Mission régionale d'autorité environnementale

**Avis délibéré sur le projet d'autorisation**  
**de recherche et d'ouverture de travaux de forage**  
**dans le cadre de l'exploitation d'une nappe phréatique à usage**  
**thermique pour le chauffage d'une serre maraîchère**  
**à Courceroy (10)**  
**de la société Val de Seine**

n°MRAe 2018APGE39

Figure 17 : Vue aérienne de l'implantation prévue du puits F3 et des puits existants F1 et F2

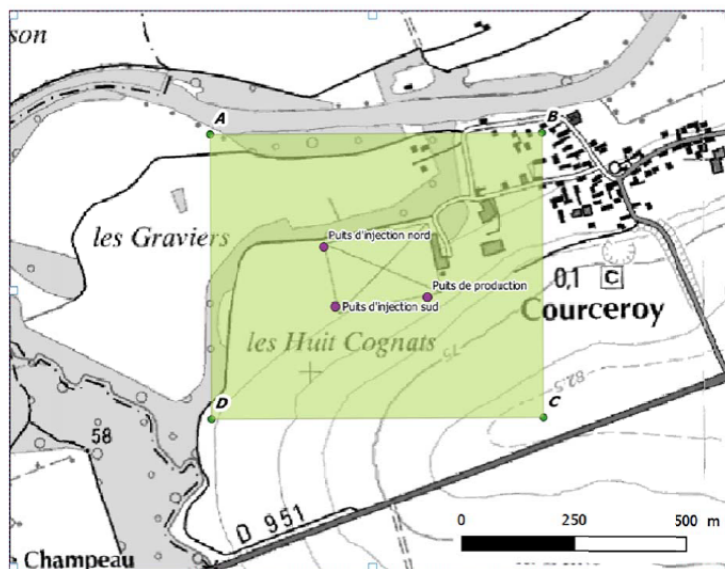
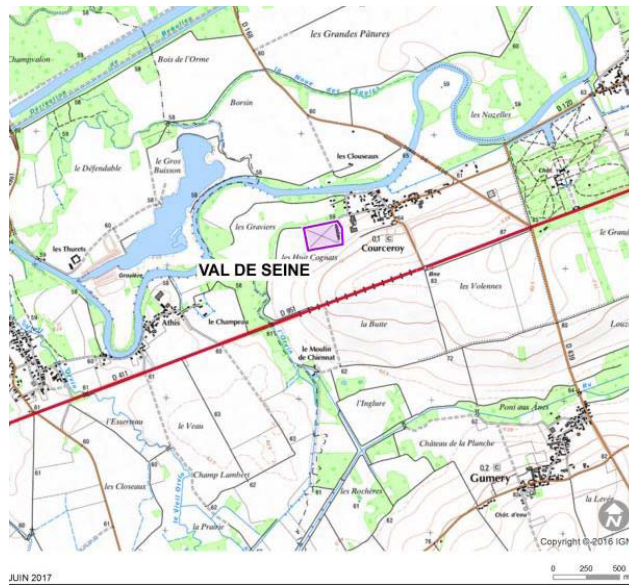
Les cartes ci-après permettent de situer ce projet. L'ouvrage de prélèvements et les 2 puits de ré-injection sont situés aux abords des serres.

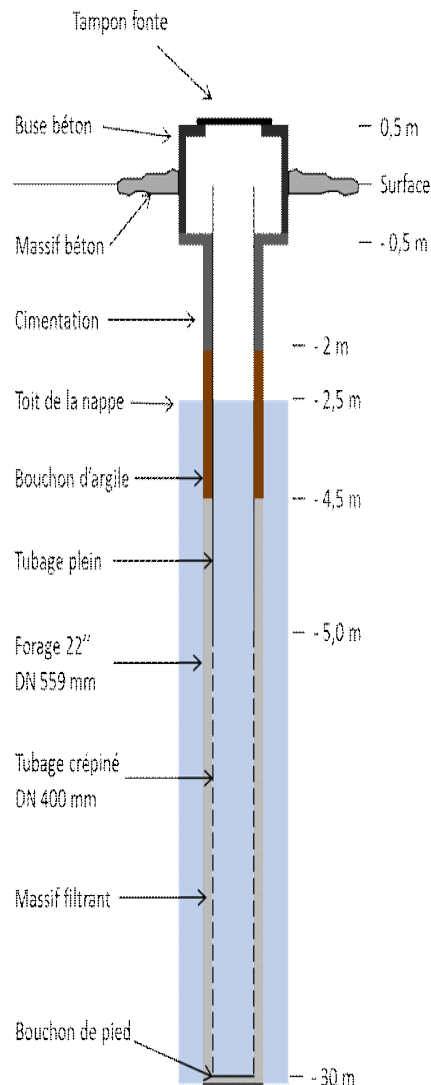
Les travaux de forage se dérouleront selon les étapes suivantes :

- isolation des terrains supérieurs : forage jusqu'à 6 m de profondeur, mise en place d'un tube acier et cimentation, puis poursuite du forage dans l'aquifère jusqu'à 30 m de profondeur ;
- mise en place des équipements du puits : tubage plein jusqu'à 8 m puis tubage crépiné (perforé) jusqu'à 30 m, bouchon de fond et centreurs tous les 6 m, graviers de calage et cimentation entre les 2 tubages ;
- nettoyage et essais de pompage.
